**CCR-VIA -- COMITATO DI COORDINAMENTO REGIONALE PER LA
VALUTAZIONE D'IMPATTO AMBIENTALE**

Giudizio n° 3502 del 16/09/2021
Prot. n° 2021/320780 del 30/07/2021

Oggetto: Impianto idroelettrico

Istruttoria Tecnica:

Figura 1:

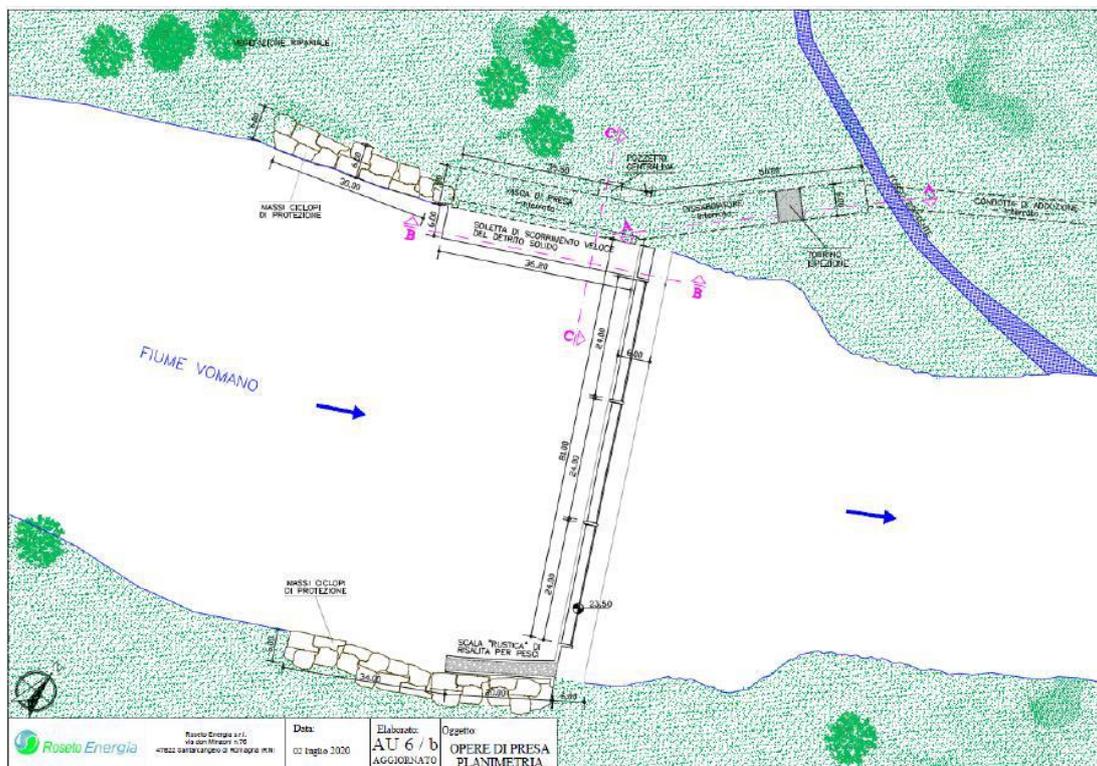
Elaborati progetto approvato (Allegato 1 dello Studio Preliminare Ambientale del 30.08.2020, valutato in data 03.12.2020)

Figura 2: Elaborati progettuali proposti dal progettista in risoluzione del problema dello scalzamento del solettone.

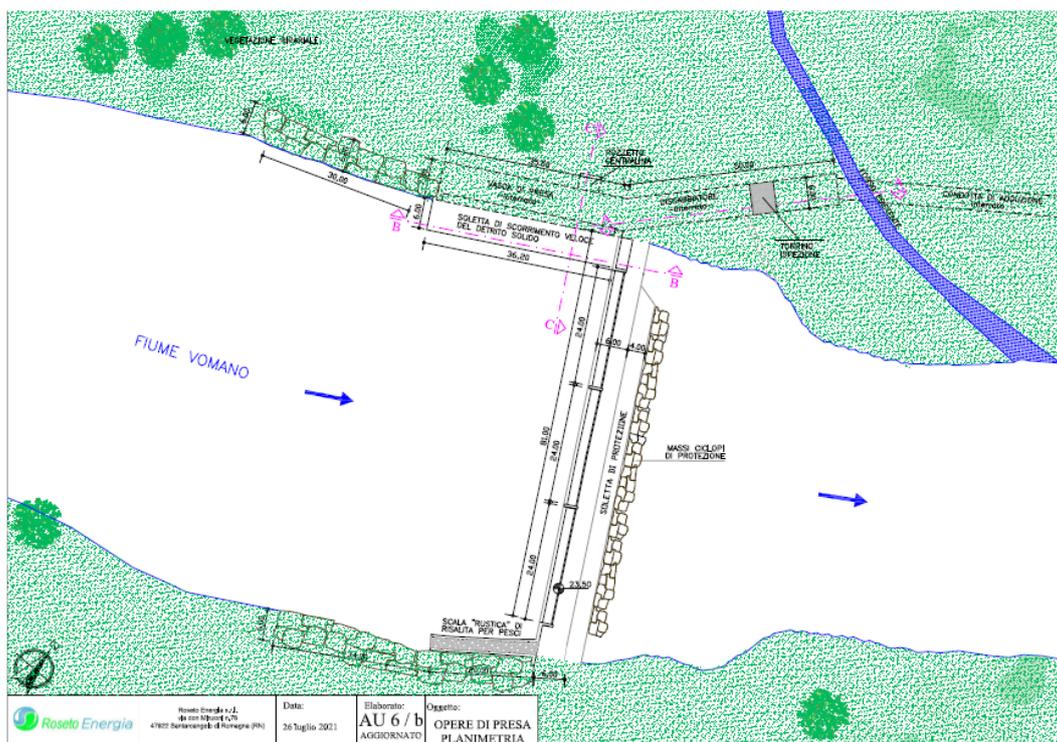
Come risposta immediata al pericolo di scalzamento del solettone di supporto alle paratoie, la ditta ha provveduto alla realizzazione di una soletta a supporto del solettone, che a detta del tecnico ha determinato un impatto contenuto e circoscritto alla sola fase di realizzazione.

Il tecnico dichiara inoltre che, come già affermato dal direttore dei lavori Ing. Alberto Romagnoli nella memoria consegnata in data 25.05.2021, tale soluzione, al momento della realizzazione considerata l'unica possibile, può senza alcun problema per la ditta essere rimossa e sostituita con una ritenuta ugualmente efficace.

Foto 1: Immagine che mostra l'attività svolta dalla ditta in conformità con il progetto autorizzato.

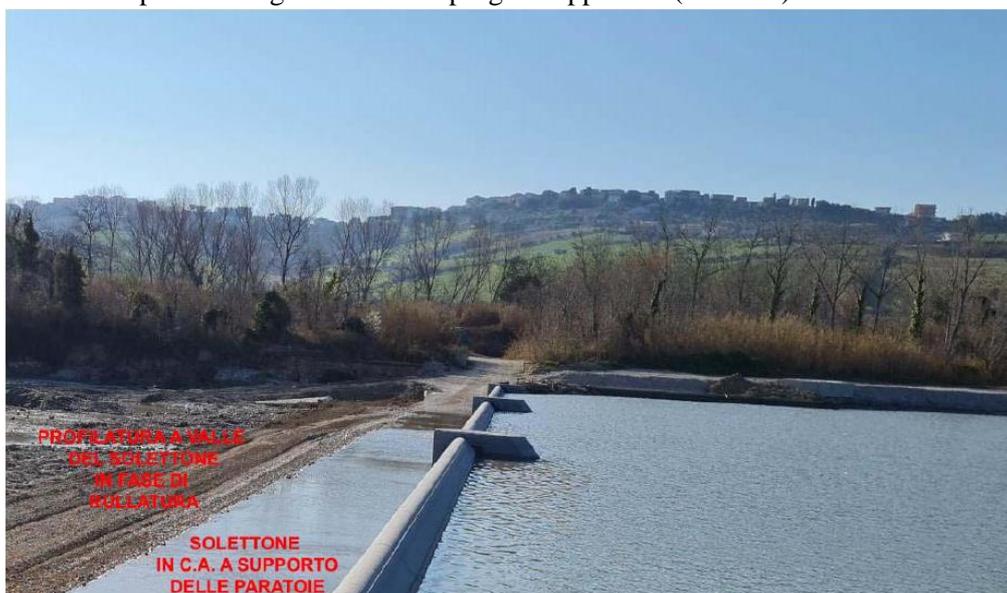
In tale memoria si specifica che all'inizio dello scorso inverno, la ditta Roseto Energia srl aveva provveduto a ricostruire il profilo dell'alveo fluviale a valle del solettone in cemento armato, con il posizionamento del medesimo materiale granulare preesistente, così come previsto negli elaborati di progetto approvati (sez. E-E) e come testimoniato dalla foto di seguito riportata. L'opera è consistita nel ricostruire il profilo dell'alveo fluviale a valle del solettone in cemento armato, con il posizionamento del medesimo materiale granulare preesistente così come previsto negli elaborati di progetto approvati (sez. E-E).

Figura 4: Sez. E-E aggiornata a seguito degli interventi effettuati sul "pianerottolo" a protezione del solettone.

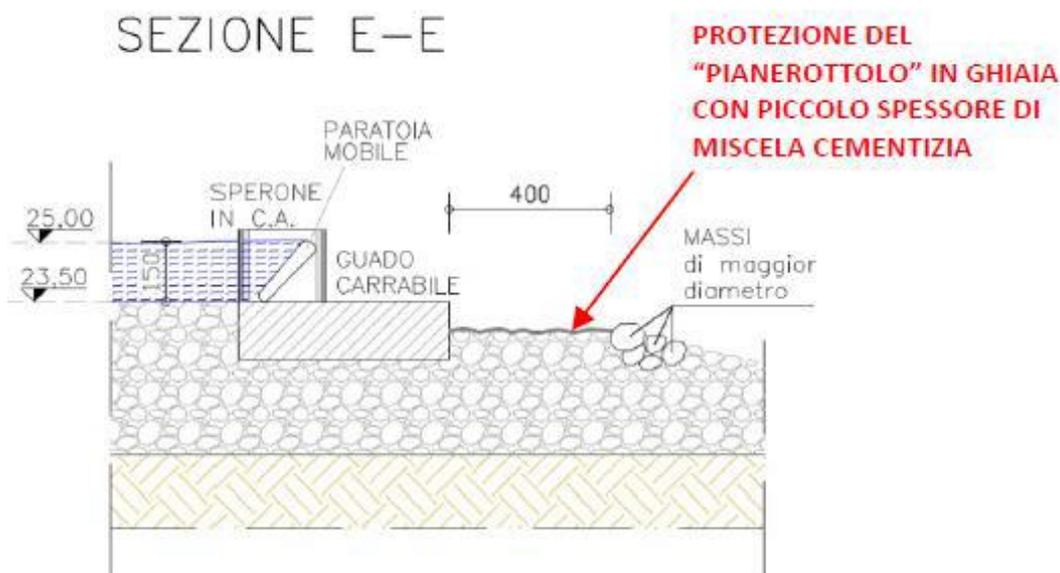
Il tecnico illustra che, dopo aver rilevato il problema e in risposta ad esso, la ditta ha provveduto, in maniera tempestiva e anche come temporanea soluzione al problema della messa in sicurezza del solettone, a rinforzare il pianerottolo con una gettata di miscela cementizia per una ampiezza di 4 metri a cui appoggiare massi selezionati di opportune dimensioni.

In riferimento alla memoria consegnata, il tecnico riporta come la ditta da subito si sia resa disponibile a rimuovere lo spessore superficiale applicato nel pianerottolo, ritenuto dal Genio Civile non conforme e a valutare, in accordo con gli organi competenti, eventuali soluzioni alternative.
